**AVIS RELATIF À LA PROTECTION
CONTRE LES EVENTUELS EFFETS NOCIFS ET NUISANCES
PROVOQUÉS PAR LES RAYONNEMENTS NON IONISANTS
GÉNÉRÉS PAR DES ANTENNES ÉMETTRICES STATIONNAIRES**

Commune : LESSINES - Exploitant : ORANGE

Référence exploitant : 083C1_4 / 30796C1_4 / 40796C1_4/ 50796C1_4

Rapport n° 1005 / 2024

Figure 2 : Vue en plan des installations d'antennes dans un rayon de 300 mètres autour de l'installation faisant l'objet de la demande d'avis

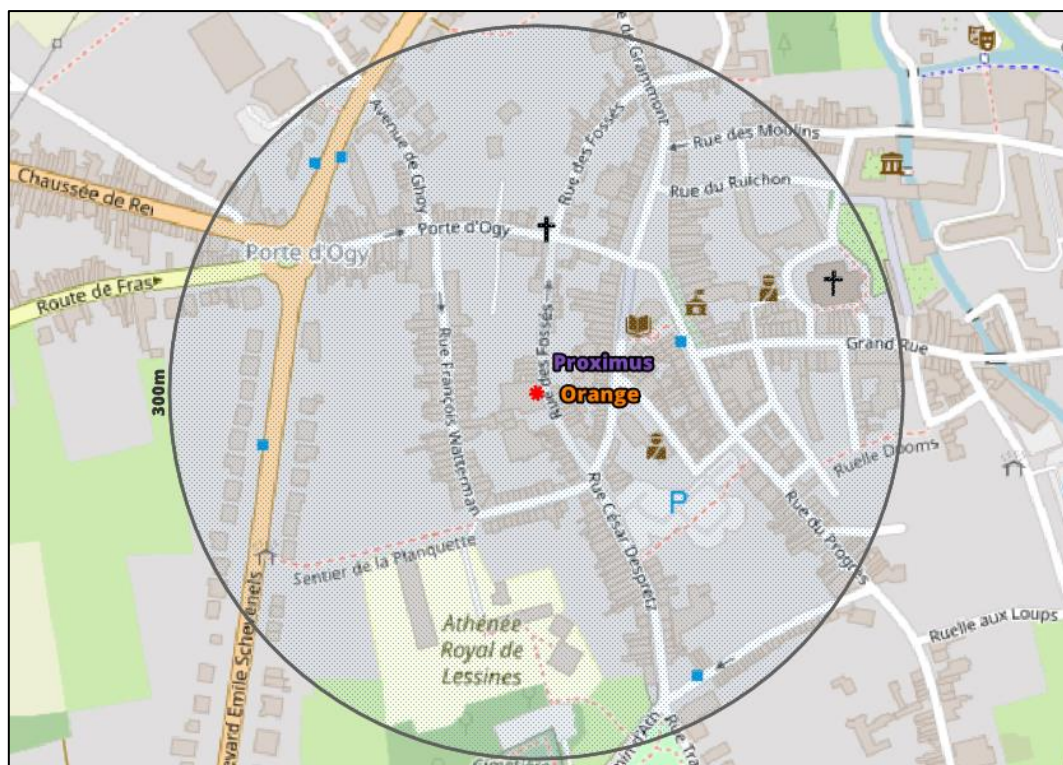
Le plan en projection verticale de la figure 2 indique la localisation des installations d'antennes émettrices stationnaires visées par le décret et situées dans un rayon de 300 mètres autour de l'installation référencée dans le paragraphe 2 et localisée au centre du cercle. Les données de localisation de ces antennes et les avis correspondant sont accessibles via le cadastre en ligne des antennes émettrices stationnaires⁶. Les installations prises en compte dans l'évaluation du respect de la limite cumulative sont les installations d'antennes émettrices déclarées en service par l'exploitant à la date du présent avis, à l'exception de l'installation référencée dans le paragraphe 2 et éventuellement d'autres installations ayant fait l'objet d'une demande d'avis à la même date et qui sont situées à l'intérieur de la zone de 300 mètres de rayon.

- a) il y a au plus 4 installations d'antennes émettrices stationnaires présentes dans la zone d'évaluation de 300 mètres de rayon représentée dans la figure 2, y inclus l'installation référencée dans le paragraphe 2 : la limite cumulative définie à l'article 4, §2 du décret est nécessairement respectée dans les lieux de séjour à l'intérieur de la zone d'évaluation de 300 mètres de rayon ;

- b) il y a exactement 5 installations d'antennes émettrices stationnaires présentes dans la zone d'évaluation de 300 mètres de rayon représentée dans la figure 2, y inclus l'installation référencée dans le paragraphe 2 et il existe, pour 3 ou 4 de ces installations, un avis attestant le respect de la limite abrogée de 3 V/m : la limite cumulative définie à l'article 4, §2 du décret est nécessairement respectée dans les lieux de séjour à l'intérieur de la zone d'évaluation de 300 mètres de rayon ;

- c) dans tous les autres cas, il a été vérifié que la limite cumulative définie à l'article 4, §2 du décret n'est pas dépassée dans les lieux de séjour sur base du nombre d'installations localisées dans la zone d'évaluation de 300 mètres de rayon représentée dans la figure 2, de leur localisation ainsi que des données inscrites dans la figure 1 et au paragraphe 4 du présent avis et dans les avis attestant le respect de la limite par installation ou de la limite abrogée de 3 V/m relatifs aux autres installations reprises dans la figure 2.

Compte tenu des considérations ci-dessus, il apparaît que l'intensité du rayonnement électromagnétique généré, dans les lieux de séjour situés dans un rayon de 300 mètres autour de l'installation référencée dans le paragraphe 2, par l'ensemble des antennes émettrices stationnaires de l'ensemble des exploitants du même site d'antennes émettrices stationnaires respecte la limite fixée à l'article 4, § 2 du décret.
